**Avis de la mission régionale d'autorité sur la demande
de renouvellement de l'exploitation d'une carrière de basalte à ciel ouvert
au lieu dit : « Gourdoux et Colombies»
Commune de Brommat (Aveyron)**

N° saisine : 2022 – 10 331

N° MRAe 2022APO37

Avis émis le 22 avril 2022

Carte des zones sensibles identifiées pour la faune – source orthophoto- réalisation de SA-TPA- extraite de l'étude d'impact

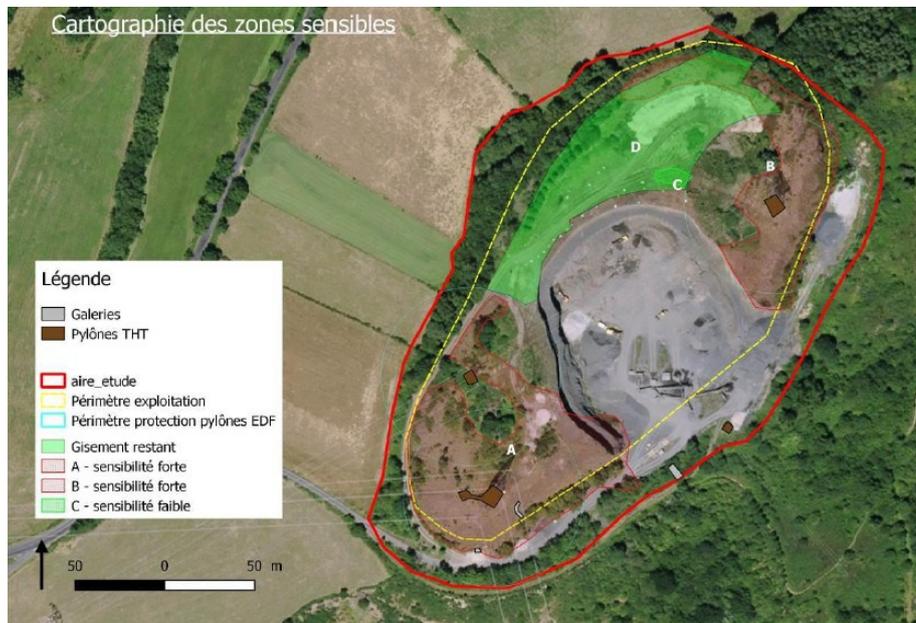
Les inventaires faunistiques ont permis d'identifier un certain nombre d'espèces protégées ou patrimoniales qui se reproduisent de façon certaine ou probable au sein de l'aire d'étude ou de ses abords : le Triton palmé, le Lézard des murailles, la Vipère aspic, le Bruant jaune, la Pie grièche écorcheur et le Bouvreuil pivoine. Le Grand Rhinolophe hiverne ou stationne régulièrement sur le site dans une ancienne galerie anthropique. Notons également que les espèces suivantes : le Triton palmé, le Lézard des murailles, la Vipère aspic, le Bruant jaune, la Pie grièche écorcheur, le Bouvreuil pivoine et Grand Rhinolophe, utilisent l'aire d'étude pour s'alimenter.

La cartographie proposée page 51 de l'étude d'impact permet de localiser où les espèces précitées ont été contactées au sein de l'aire d'étude. Les enjeux naturalistes pour la faune terrestre sont faibles compte tenu du caractère commun en Occitanie et en Aveyron des espèces contactées et de l'existence à proximité d'habitats de substitution.

Plan de remise en état extrait de l'étude d'impact – réalisé par Atelier et architecture

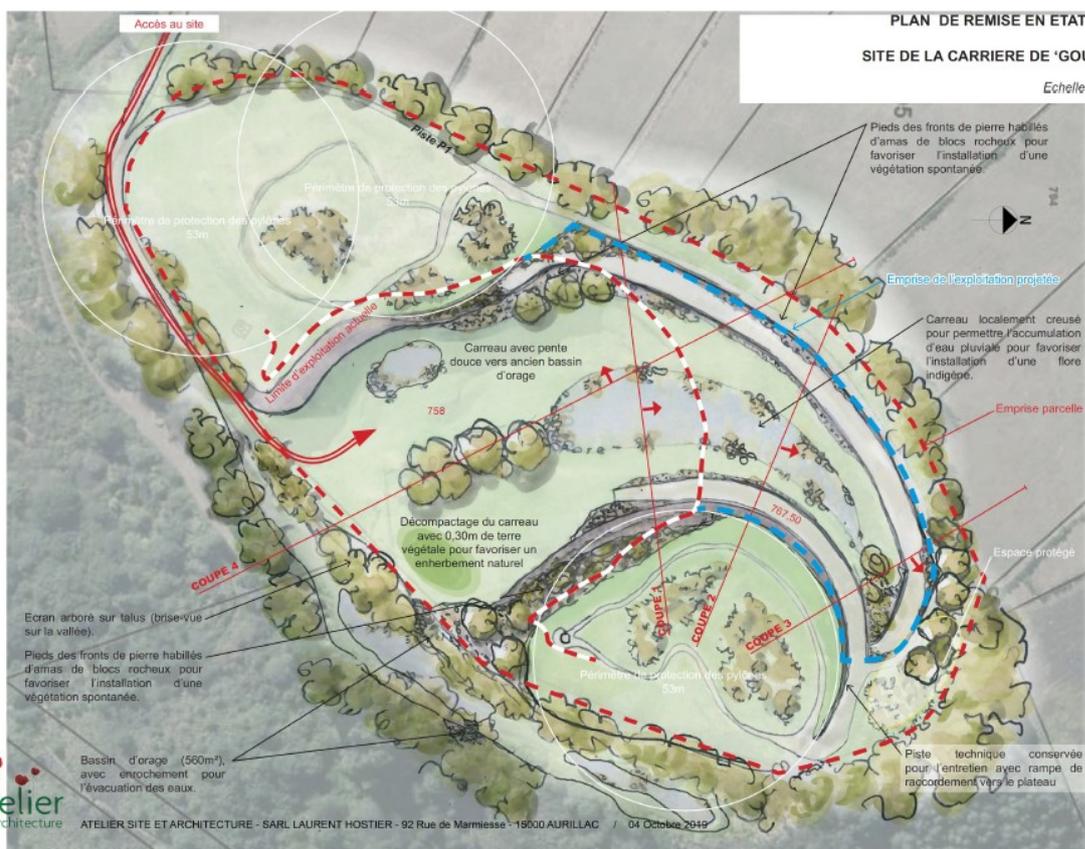
La MRAe évalue que les objectifs de remise en état qui sont retenus par le carrier correspondent aux orientations figurant dans le schéma départemental des carrières du département de l'Aveyron et répondent par ailleurs au contexte topographique et environnemental local.

Afin de parvenir aux respects des grands principes définis ci-dessus, le carrier devra se faire accompagner d'un paysagiste concepteur pour procéder à la réalisation des travaux de génie écologique qui sont envisagés. L'intégration d'une mesure de suivi dans le temps des différentes actions écologiques envisagées doit donner lieu à une réévaluation des garanties financières pour permettre de s'assurer de leur bonne exécution.

Afin de parvenir aux respects des grands principes de remise en état, la MRAe recommande que le carrier se fasse accompagner d'un paysagiste concepteur pour procéder à la réalisation des travaux de génie écologique qui sont envisagés. La MRAe considère que les moyens financiers envisagés pour la réalisation des travaux de remise en état doivent être réévalués afin de garantir leur bonne exécution.
